APRUEBA CIRCULAR ACLARATORIA N° 11 DE LAS BASES DE LICITACIÓN DE LA OBRA PÚBLICA FISCAL DENOMINADA “CONCESIÓN RUTA 5 TRAMO CHACAO - CHONCHI”, A EJECUTAR POR EL SISTEMA DE CONCESIONES.

SANTIAGO, 15 ABR 2025
RESOLUCIÓN (EXENTA) DGC N° 040 /

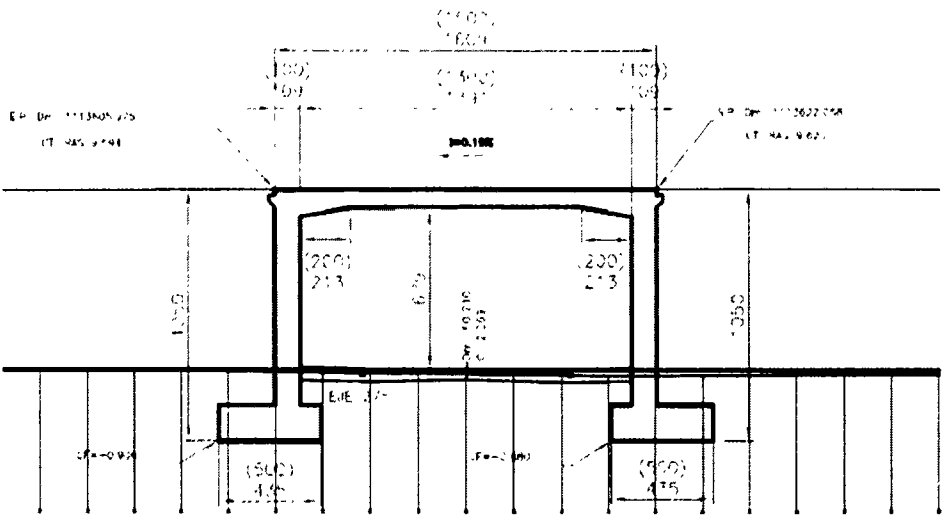
93. (015) De acuerdo con la cláusula 2.2.2.5, establece que la Compañía Concesionaria deberá identificar y verificar todas las posibles intersecciones entre la ruta del Proyecto y la línea férrea propiedad de la Empresa de Ferrocarriles del Estado (EFE).

Sin embargo, no se pudo identificar ningún ferrocarril durante la visita al sitio a lo largo del Proyecto. Por favor aclare.

Respuesta: Remítase a las rectificaciones N° 62 y N° 77 de la Circular Aclaratoria N° 10, en tanto eliminan los artículos 2.2.2.5 y 2.3.1.31, respectivamente, ambos sobre cruces ferroviarios.

Cruce Ferroviario N°1 Dm 1.113.617 (Atravieso Cancha Los Huasos)

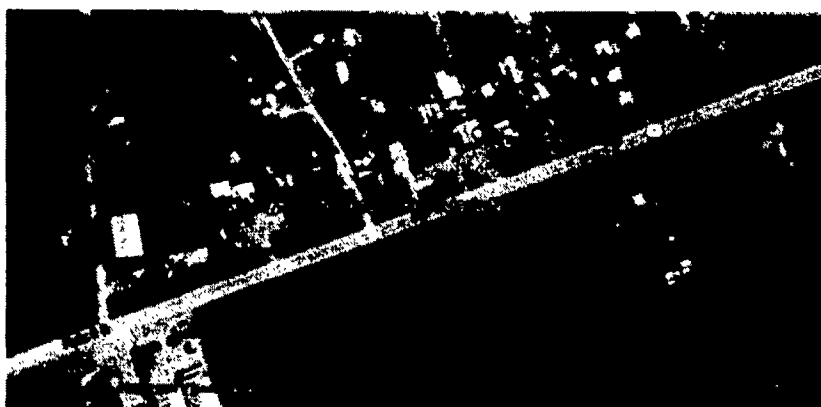
94. (042) Según el apartado 2.2.2.5 “Cruces ferroviarios” de las BALI’s, la Sociedad Concesionaria deberá identificar y verificar que todas las posibles intersecciones entre el trazado del Proyecto y la línea férrea propiedad de Empresa Ferrocarriles del Estado (EFE) que se encuentren sin uso e inhabilitadas, en caso contrario deberá construir y diseñar pasos que permitan el cruce con la ruta 5. En la Tabla N° 30, se indican 3 posibles intersecciones. Vista la documentación facilitada en los Anteproyectos Referenciales, no se detecta la presencia en los Dm’s indicados de intersección ferroviaria alguna. ¿no existen éstas y/o no se corresponden los Dm’s indicados en la tabla con las intersecciones que se indican como existentes?

- a) Se solicita confirmar que si la línea está en desuso no será necesario implementar un cruce ferroviario.
- b) Se solicita confirmar que el denominado Atraveso Paso Superior Cancha Los Huasos ubicado en el Dm 1.113.617 de acuerdo con Tabla N°36 de las BALI corresponde a la Interferencia N°1 descrita en la Tabla N°30 de las BALI.
- c) En caso de confirmarse la consulta anterior, se solicita confirmar que la sección descrita y señalada en Antecedente Referencial y en la cual no se dispone de los elementos propios de una vía férrea si no que solamente los correspondientes a un eje vial, es la estructura que se debe construir sin tener que considerar el posible paso de eventuales ferrocarriles en algún futuro.

- d) Se solicita se entregue el antecedente con el cual se determinaron los tres puntos de intersección de ferrocarriles y se consulta si se tienen antecedentes de algún otro punto que se debiese examinar.
- e) Se solicita confirmar los tres puntos indicados en la Tabla N°30, toda vez que, de acuerdo con las visitas a terreno e imágenes satelitales, además de los antecedentes históricos, hace años que no transita un tren por la Isla Grande de Chiloé.

Figura 1. Foso proyectado con longitud sobredimensionada

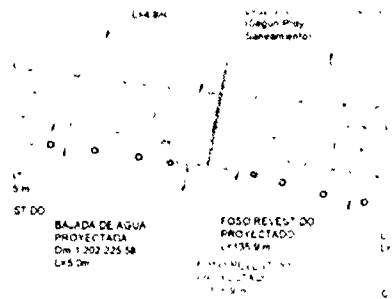
En el informe Final Anteproyecto, Fase II. Volumen 5: Anteproyecto de Saneamiento y Drenaje, con respecto al drenaje longitudinal solo indica las respectivas secciones tipo. Por otro lado, en los planos del área se observa que en algunos casos las longitudes de elementos longitudinales como fosos, contrafosos, cunetas y soleras, no corresponden a la indicada en la información de cada elemento.

Dadas estas discrepancias, solicitamos al MOP una aclarar la definición de los elementos proyectados para la nueva concesión, así como el orden de prelación de los antecedentes en el caso de persistir las discrepancias.

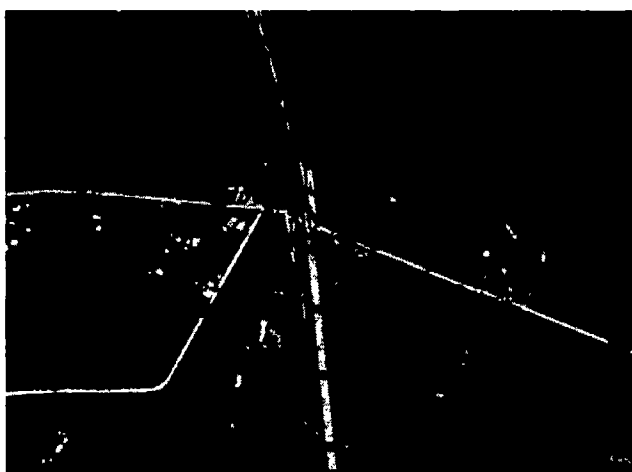
- a) Cómo se delimitará el área de concesión en el área urbana.
- b) Las condiciones de conservación que se les exigirán.

c) Si se aplicarán los niveles de servicio de la Concesión indicados en el punto 2.4.6

Además, del punto de vista técnico, se solicita aclarar si estos tramos deberán ajustarse a la normativa vigente, como el resto de la ruta y bajo qué normativa en cada caso

Respuesta a), b) y c): En relación a las tramos de la actual Ruta 5 que serán desafectados del proyecto, en los cuales no se debe limitar el área de concesión y no se deben aplicar niveles de servicio, remítase a lo establecido en el artículo 1.3 de las Bases de Licitación, previamente modificado mediante Circulares Aclaratorias N° 3, N° 8 y N° 10, en el cual se señala que, para el Sector B del proyecto, “(...) una vez obtenida la Puesta en Servicio Provisoria Parcial del Sector B conforme a lo señalado en 1.10.1 letra B, el tramo entre el Km 1.111 y el Km 1.120 de la actual Ruta 5, asociado al trazado de la variante Ancud, quedará excluido del Contrato de Concesión y su conservación pasará a tuición de la DV”, mientras que para el Sector C, “(...) una vez obtenida la Puesta en Servicio Provisoria Parcial del Sector C conforme a lo señalado en 1.10.1 letra B, el tramo entre los Km 1.167 y Km 1.170 de la actual Ruta 5, asociado al trazado de la “Variante Mocopulli Corta” y el tramo entre los Km 1.175 y Km 1.179 de la actual Ruta 5, asociado al trazado de la “Variante Pid Pid”, quedarán excluidos del Contrato de Concesión y su conservación pasará a tuición de la DV”.
